**Avis délibéré de la mission régionale d'autorité environnementale
sur la mise en compatibilité n°2 du plan local d'urbanisme
intercommunal (PLUi) Entre 2 lacs sur la commune de Nieudan (15)
pour la réalisation d'un parc photovoltaïque**

Avis n° 2023-ARA-AUPP-1265

Avis délibéré le 6 juin 2023

Figure 4: Extrait du règlement graphique après mise en compatibilité. Source : Notice explicative de la mise en compatibilité du PLUi, page 21.

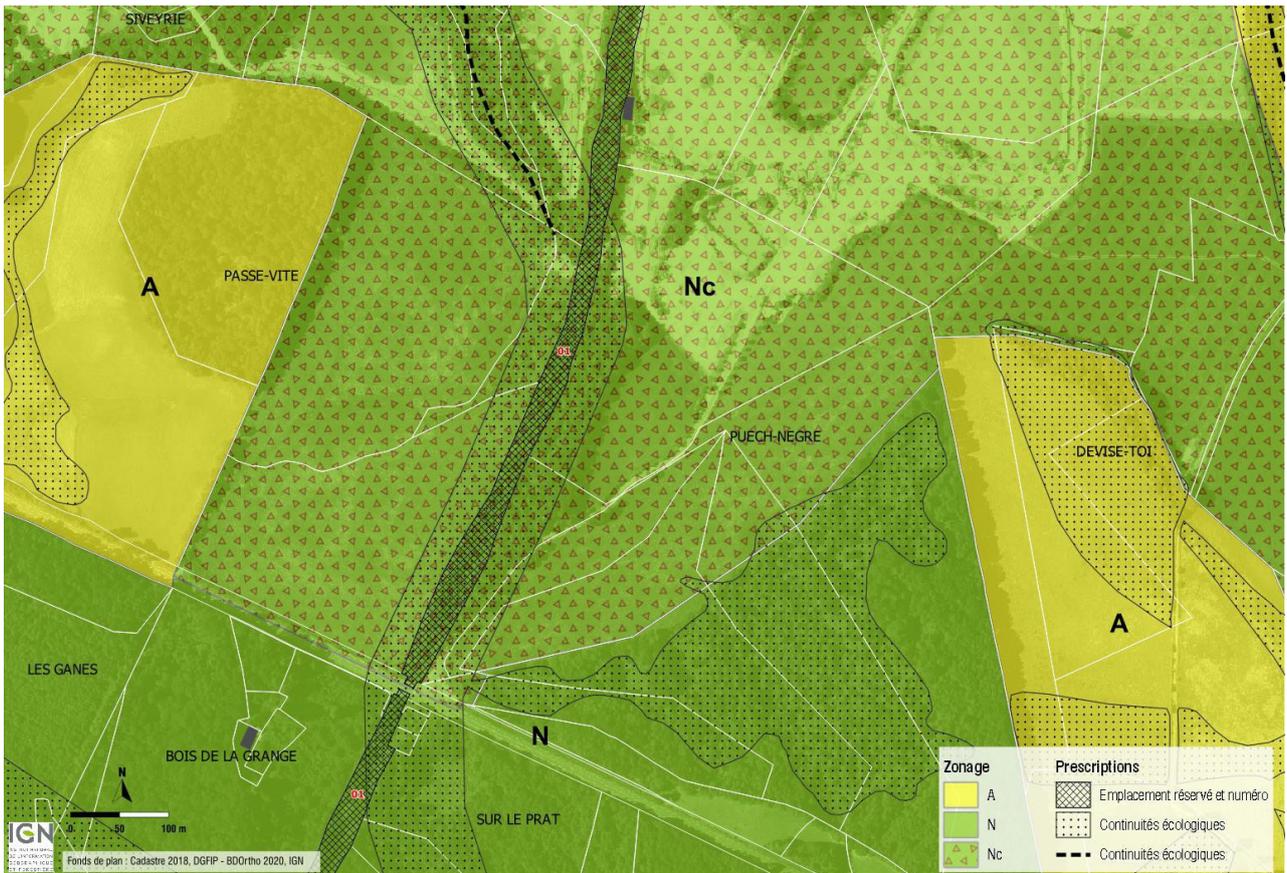
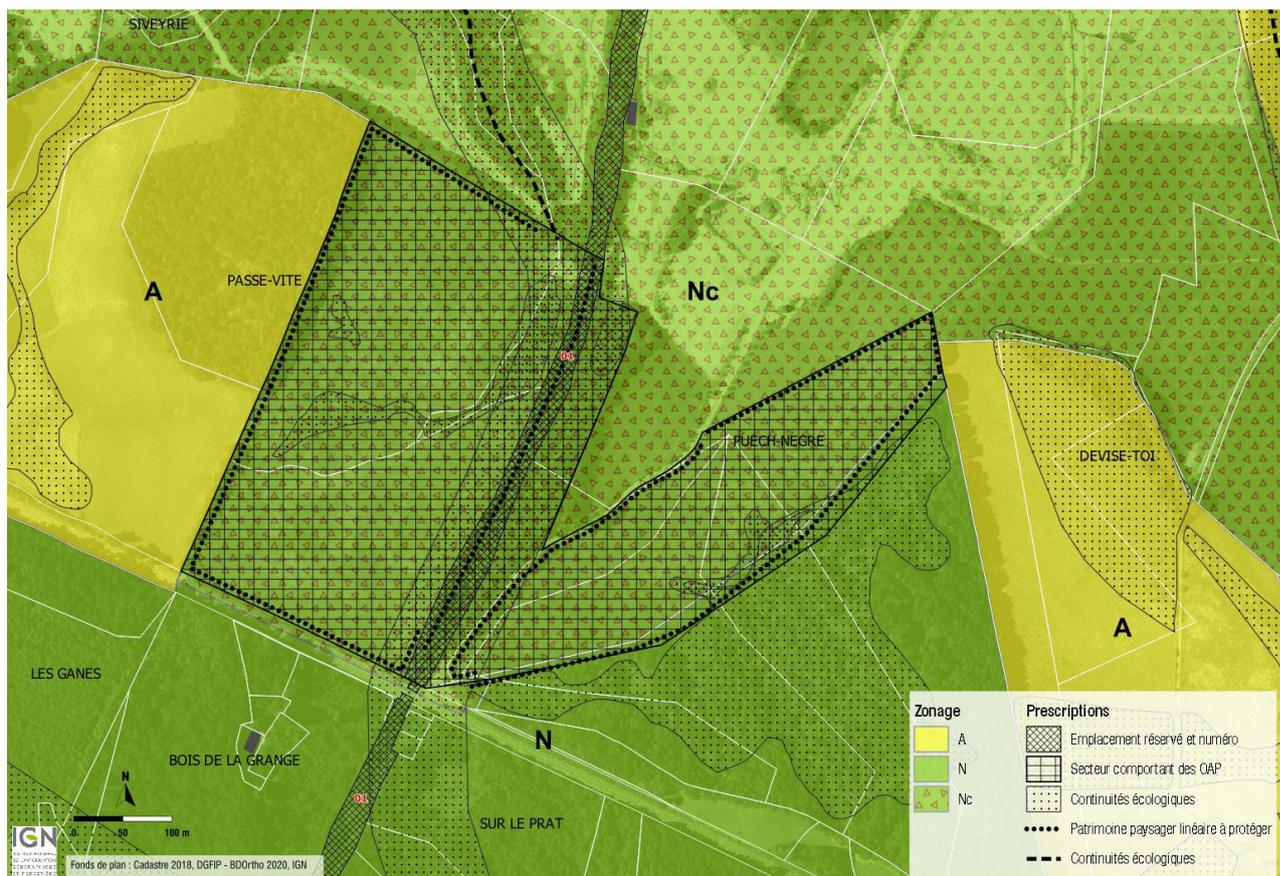
Celles identifiées dans l'état initial de l'environnement sont globalement correctement reportées en tant que « continuité écologique » dans le règlement graphique du PLUi à l'exception d'une petite zone située à l'angle sud-est de l'entité « Puech Nègre ».

- **compléter la trame continuité écologique du règlement graphique par la zone humide identifiée à l'angle sud-est de l'entité « Puech Nègre » et en tant que nécessaire par les éventuelles nouvelles zones humides identifiées suite aux inventaires complémentaires ;**
- **inscrire dans le règlement écrit des règles et prescriptions associées au zonage « continuité écologique » permettant la bonne conservation des zones humides bénéficiant de ce zonage.**
